SERVICE - INFO

LuK Nr: 331 0234 10 – 305mm TDCA 1 1/8" x 10

Bulletin 988 2000 200

CASE IH – C50, C60, C70

Flywheel
Schwungrad
Volant-moteur
Volante-motor
Volano

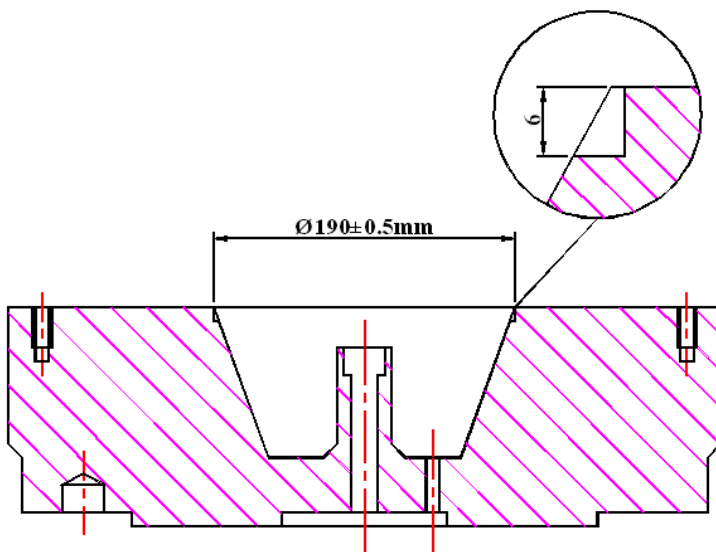
| (GB) | Re-machine the flywheel inner recess to a diameter of 190 ± 0.5 mm and a depth of 6 mm to avoid rivets contacting flywheel. |
